ESCLARECIMENTO DE DÚVIDAS Nº 003/LALI/2017 – 27/09/2017
LICITAÇÃO Nº 016/LALI-1/SBAR/2017

CONTRATAÇÃO DE EMPRESA PARA EXECUÇÃO DOS SERVIÇOS TÉCNICOS ESPECIALIZADOS DE ENGENHARIA PARA DESENVOLVIMENTO DOS PROJETOS BÁSICOS E EXECUTIVOS; OBRA DE REFORMA, AMPLIAÇÃO E MODERNIZAÇÃO DO TERMINAL DE PASSAGEIROS; E AMPLIAÇÃO DO PÁTIO DE AERONAVES DO AEROPORTO DE ARACAJÚ – SANTA MARIA – SBAR.

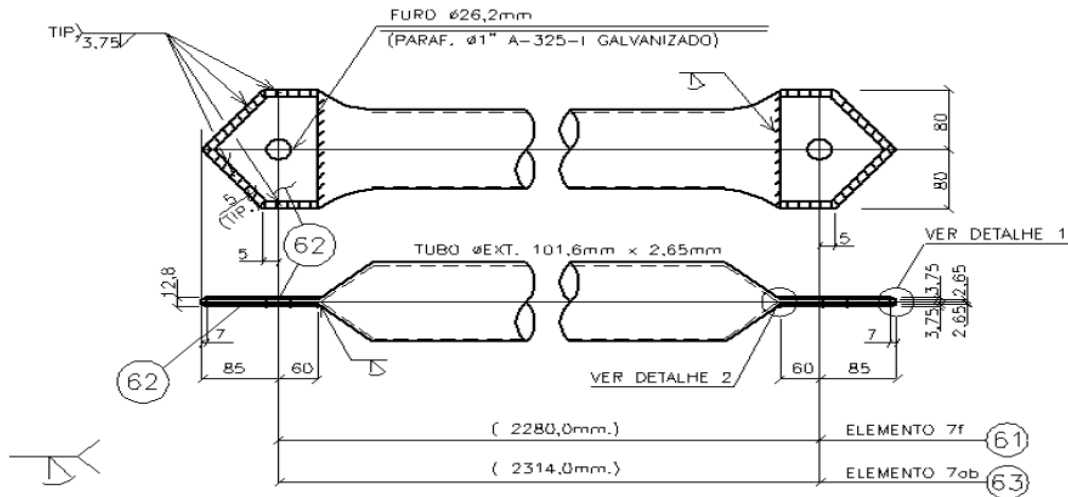
Nos documentos técnicos fornecidos pela INFRAERO, encontramos detalhes do projeto original da estrutura espacial que contrariam tais indicações. Por exemplo:

O detalhe mostrado na figura acima indica que a grande parte das peças que compõe a estrutura espacial possui espessura 2,65mm. Deste modo, a despeito das exigências de reforma já elencadas e firmadas também pelo documento "Limites de alterações nas Frações do Objeto", entendemos que as exigências contidas no documento GE.01/301.75/001621/00 referem-se apenas às estruturas novas e não a reforma da malha espacial existente. Está correto nosso entendimento? Se não, solicitamos que seja esclarecido de que forma deverá ser previsto o projeto e execução de reforma da malha espacial existente para que seja possível a avaliação correta da reforma.

- 34.14 Todas as exigências quanto ao tipo de nós, materiais e considerações gerais visam exatamente a eliminação dos problemas existentes. Ao confirmar que os nós amassados encontram-se comprometidos, que a corrosão provavelmente ataca também do lado interno do sanduíche, a própria empresa emissora da solicitação de esclarecimentos já indica que a solução possivelmente é a troca total dos componentes da estrutura espacial. Também as telhas, antigas e deformadas, ao serem manuseadas, apresentarão incremento de degradação e dificilmente trabalharão a contento. Assim, fica bastante clara a possibilidade da troca total das estruturas e telhas. O Memorial Descritivo - AR.06/000.75/008272/01 indica expressamente que *“Toda a estrutura de sustentação da cobertura deverá passar por um processo de revitalização e tratamento anti-corrosão, com a substituição das peças comprometidas.”* E cita ainda sobre a cobertura: *“O projeto deverá contemplar a substituição total das telhas por novas telhas termo-acústicas tipo sanduíche, devendo ser do mesmo tamanho, mas com trespassse adequado (...)”*. Quanto ao projeto estrutural, realmente é de responsabilidade da contratada. Ao se executar a obra, cabe à construtora emitir e honrar a garantia de seus serviços, conforme prevê a legislação em vigor.

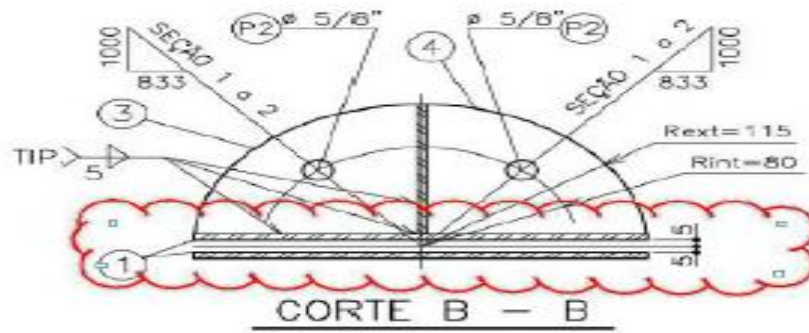
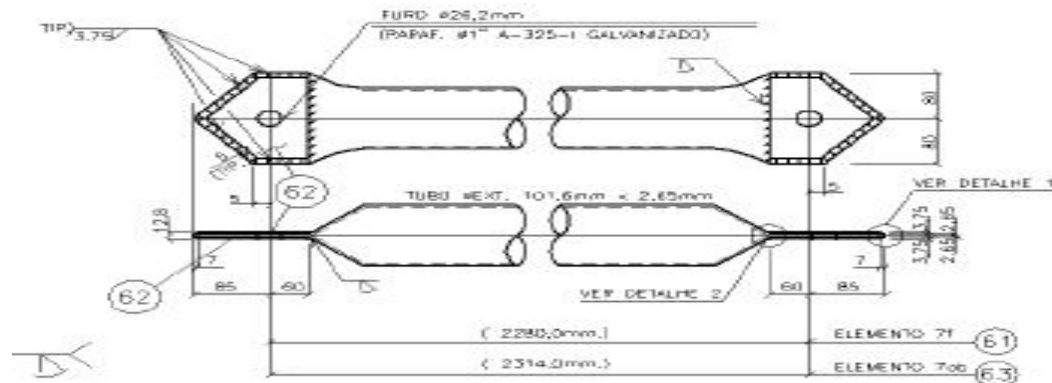
Outrossim, nos documentos técnicos fornecidos pela INFRAERO, encontramos os seguintes exemplos de detalhes do projeto original da estrutura:

Os detalhes mostrados nas figuras acima indicam que a malha é composta por diversos nós onde chegam tubos "amassados", tanto na parte superior quanto na inferior onde um conjunto de chapas forma um "sanduiche" aparafusado.

Como pode-se observar, existe corrosão avançada tanto nos tubos quanto nos elementos que compõem o nó, inclusive no entorno dos parafusos que suportam o “sanduiche inferior” (pode-se imaginar que o mesmo possa ocorrer com as abas superiores do nó).

Para a devida análise e compreensão da extensão do processo corrosivo que afeta a estrutura seriam necessários laudos técnicos especializados, incluindo-se testes estruturais e também na pintura de proteção. Contudo, tais elementos mínimos não foram disponibilizados pela INFRAERO. Além disso, seria de extrema importância a avaliação aleatória de alguns nós, pois, é bastante provável que a corrosão tenha se apresentado tanto externamente quanto internamente nas chapas que compõem os nós (notar o nível de oxidação no entorno dos parafusos), afinal, trata-se de um “sanduiche” que é preenchido apenas com as bordas amassadas dos tubos e ar.

Assim, questionamos: tais laudos e ensaios especializados existem?

Supondo que não existam, entendemos que os serviços de reforma da cobertura não estarão submetidos às condições de garantia de desempenho técnico, ainda mais levando-se em consideração o tempo disponível para realização dos serviços, conforme indicado no Cronograma Físico-financeiro encartado no Edital. Não há tempo previsto no cronograma para “desmontagem” de cada um dos milhares de nós para avaliação do estado de corrosão e comprometimento, tratamento adequado e reinstalação. Além disso, cabe lembrar que o terminal em momento algum cessará suas operações regulares.

É correto nosso entendimento? Se não, solicitamos que seja revisto o prazo para execução dos serviços e que sejam fornecidos todos os laudos técnicos especializados e ensaios realizados na estrutura espacial e pintura de proteção, devidamente mapeados para que seja possível a avaliação correta da reforma a ser orçada e considerada.

- 34.15 Ver resposta ao item 34.14.
- 34.16 Sim.
